Bebauungsplan 1202 – Einrichtungshaus Dreigrenzen –

ANLAGE 1a **Abwägung der eingegangenen Stellungnahmen aus der frühzeitigen Beteiligung der Behörden und Träger öffentlicher Belange (§ 4 Abs.1 BauGB) in der Zeit vom 01.10.2014 – 31.10.2014 (einschließlich)**

Anlage 1b **Abwägung der eingegangenen Stellungnahmen zur Beteiligung der Behörden sowie der sonstigen Träger öffentlicher Belange (§ 4 Abs. 2 BauGB) in der Zeit vom 18.03.2015 – 22.04.2015 (einschließlich)**

Abb. 1: Ausschnitt der historischen topographischen Karte (1892 –1894) mit Hervorhebung der Abgrabungsböschungen

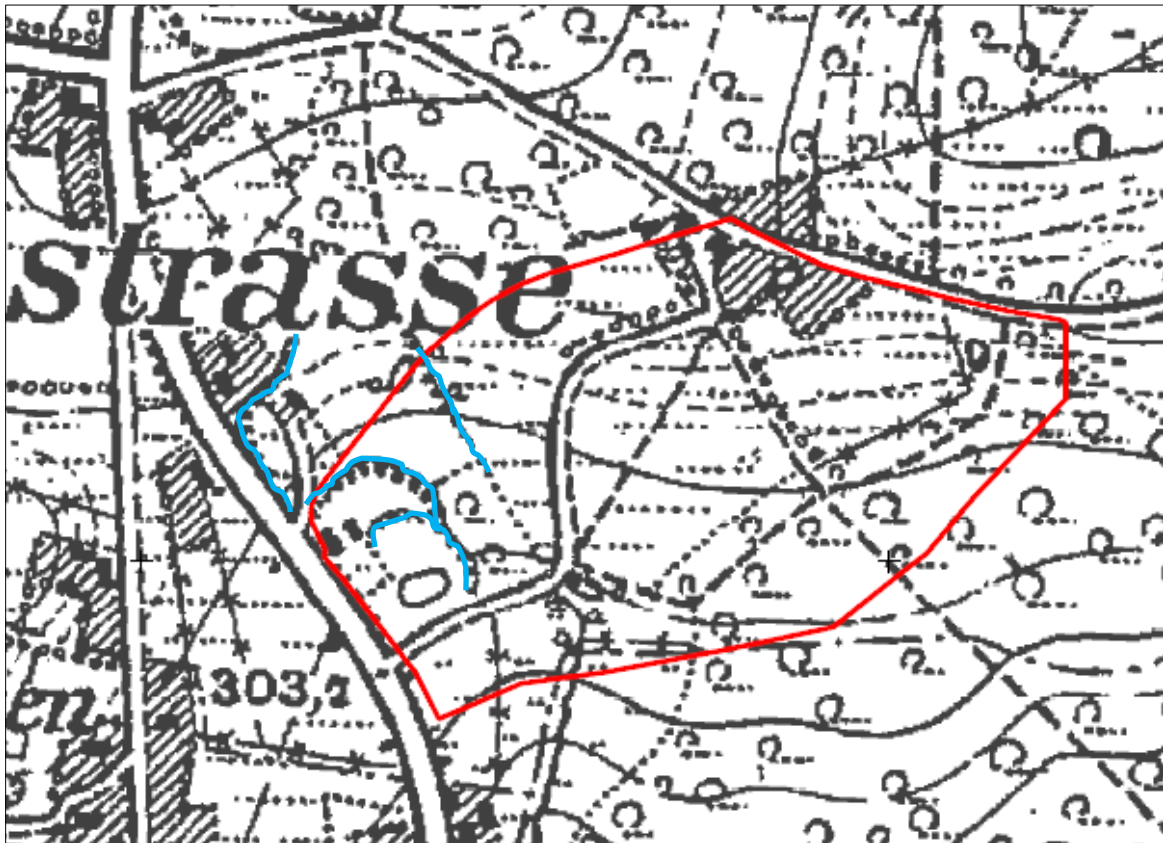
schen Karten von 1840 und 1892/1894 ist kein Stillgewässer im Bereich des Plangebietes vorhanden. Die These eines alten historisch belegbaren Stillgewässers ist somit nicht haltbar.

Die älteste Kartendarstellung von 1840 (Blatt 15 in Hydrogeologischen Gutachten sowie Abb.5 im Umweltbericht), weist erst südlich des Plangebietes eine talartige Einsenkung (unterhalb der Beschriftung „Köhler Sellenberg“ auf, die einen eindeutigen morphologischen Bezug zum Meinebach erlaubt. Es sind jedoch *keinerlei Stillgewässer* erkennbar.

Auf der Karte von 1892/94 ist –markiert durch „Linien mit innenweisenden Zacken“ –zu entnehmen, dass es sich bei dem gesamten Bereich um eine Abgrabung handelt, vgl. nachfolgende Abb. 1 – blaue Linien markieren dabei die Bruchkanten.

Insofern ist es aufgrund der geologischen Verhältnisse wahrscheinlich, dass es innerhalb der Abgrabungsbereiche zur Ausbildung von Tümpeln, auch des nordwestlich gelegenen Tümpels (= Tümpel 2) kommt, die zudem in „Tongruben“ häufig zur Zwischenspeicherung von Wasser genutzt wurden. Um insgesamt einen sinnvollen Abbau auf den Abgrabungsflächen zu ermöglichen, ist es für den Betrieb üblich, das anfallende Oberflächenwasser über Gräben zu sammeln und dieses in einem „Sumpf“ zu sammeln, um es anschließend gezielt ableiten zu können.

Abb. 2: Ausschnitt der geologischen Karte GK C4706 mit Hervorhebung der Dolinen und Höhlenbereiche.

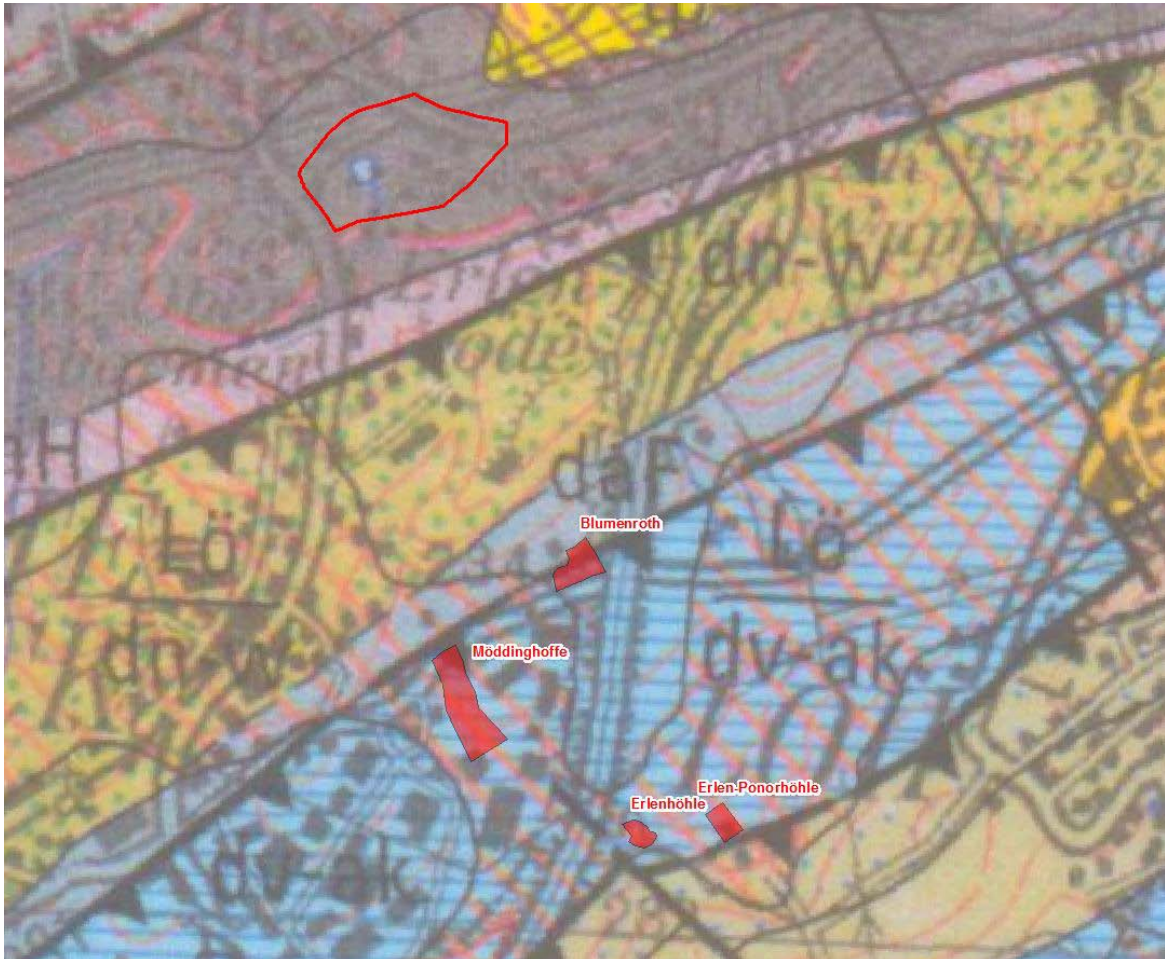
Hinweis, dass Untersuchungen von ausgewiesenen Fachleuten der Wuppertaler Umweltverbände ergeben hätten, dass sich aufgrund der geologischen Bedingungen des Plangebietes an mehreren Stellen südlich des Plangebietes sowie östlich im Wald parallel der Siedlung Erlenrode temporäre Quellen bestehen, die im Zuge der Planungen berücksichtigt werden müssten. Das Quellgebiet dürfe nicht gestört werden, da diese Quellen wie die der Meine mitten im Plangebiet dem Verschlechterungsverbot der WRRL und anderer Landesgesetze unterliegen. Die Stellungnehmenden erwarten,

Bedenken: Durch die Realisierung des Vorhabens würde in das Quelleinzugsgebietes des Erlenroder Baches eingegriffen. Die Umweltverbände führen aus, dass temporäre Quellen ohne Abfluss im abschüssigen Hanggelände nah des geplanten Baukörpers durch die Versiegelung erheblich betroffen wären. Hierzu werden ungefähre Ortsangaben genannt. Diese Quellen seien in unzulässiger Weise nicht erfasst worden, sie wären überdies auch, abweichend der fachlichen anerkannten Definition von „Quelle“ und „Bach“, nicht berücksichtigt worden, da sie nur temporär oder angeblich nicht vorhanden gewesen seien. Die bisherige Aussage, diese Quellen sind nicht auffindbar, sei nicht haltbar. Die Stellungnehmenden bieten an, dass sie bei niederschlagsreichem Wetter gern bereit seien, diese vermeidlich unauffindbaren Quellen vor Ort zu zeigen, sollten die zuständigen Fachleute an ihrer Nicht-Existenz festhalten. So sei es eine Tatsache, dass im wenig versickerungsfähigen Oberboden einsickerndes Regenwasser sehr schnell einigen im Gelände deutlich erkennbaren Quellen zufließe. Diese Quellen seien durch bachbegleitende Vegetation, etwa der Winkelsegge, klar erkennbar.

Für das hier gegenständliche Plangebiet sind zunächst die Auswirkungen der geplanten Bebauung auf den Oberlauf der Meine relevant. Sofern die Untersuchungen *keine relevanten negativen* Veränderungen gegenüber der Bestandssituation erkennen lassen, erübrigt sich eine weitere Bewertung des *Gesamtbachverlaufes*, da in dessen weiteren Verlauf andere Einflussfaktoren in den Vordergrund treten (zusätzliche Einleitungen, Begradigung, Überbauung, Verfüllung, Faunenwegsamkeit etc.).

Zusätzliche *erhebliche negative* Veränderungen, die sich hinsichtlich Quantität und Qualität des Wassers des Meinebaches auch auf die Hydrologie der genannten und in Abb. 2 gezeigten Höhlen und damit beispielsweise auf die Höhlenfauna auswirken können, lassen sich durch die geplante Änderung der Bebauung auf den Oberlauf der Meine im Vergleich zur bisherigen Nutzung als Musterhaus-siedlung *nicht* erkennen. Weite Teile der Fläche werden mit versickerungsfähigen Stellplatzflächen versehen. Weiterhin wird das sich in der künstlichen Auffüllung ansammelnde Grundwasser mittels einer Flächendrainage gesammelt und in den Meinebach abgeleitet. Zusätzlich wird das von den befestigten Flächen über ein neuerrichtetes Regenklär- und -rückhaltebecken von dem Plangebiet, Teilbereich A, anfallende Niederschlagswasser ebenfalls kontrolliert der Meine zugeführt. Die Zufuhr des Wassers erfolgt dabei unterhalb der Versickerungsstrecke der Meine unmittelbar in das ursprüngliche Bachbett unterhalb der Porschestraße. Wasserverluste des Baches durch die Passage entlang der Bauschutt- und Müllablagerungen werden dadurch umgangen. Insofern ist im Zuge der Baumaßnahmen allenfalls eine Vergleichsmäßigung der über die Meine abfließenden Wassermenge zu konstatieren, was sich aber im weiteren Verlauf eher positiv auf die Wertigkeit des Gewässers auswirken dürfte.
